東海再処理施設の安全対策に係る廃止措置計画認可変更申請対応について

令和2年8月6日  
再処理廃止措置技術開発センター

8月変更認可申請予定案件の技術的記載事項の一部追加について

令和2年8月5日  
日本原子力研究開発機構  
再処理廃止措置技術開発センター

図-1 火災影響評価フロー

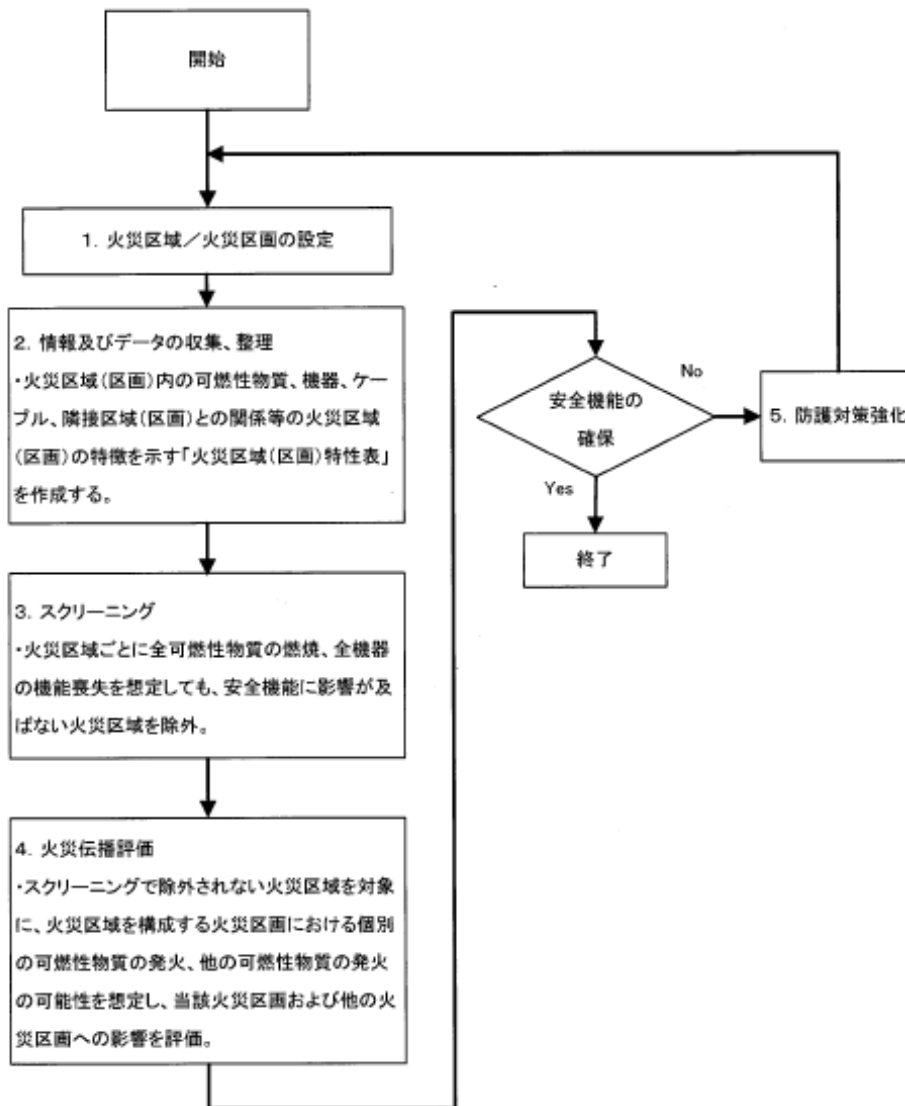
会合において、「防護対象機器の設定の考え方や火災区画の設定の考え方などの記載が不足しており、審査基準に照らした適切性が確認できるよう、記載を充実し、監視チーム等で適宜説明すること。」のコメントを受けている。

上記コメントを踏まえ、防護対象機器の設定の考え方や火災区画の設定の考え方を含めて高放射性廃液貯蔵場(HAW)及びガラス固化技術開発施設(TVF)ガラス固化技術開発棟の火災影響評価の進め方を以下に示す。

火災影響評価のフローを図-1に示す。火災影響評価は「内部火災影響評価ガイド」に基づき、以下のステップで実施する。火災影響評価として別添-1に示す内容を取りまとめる。
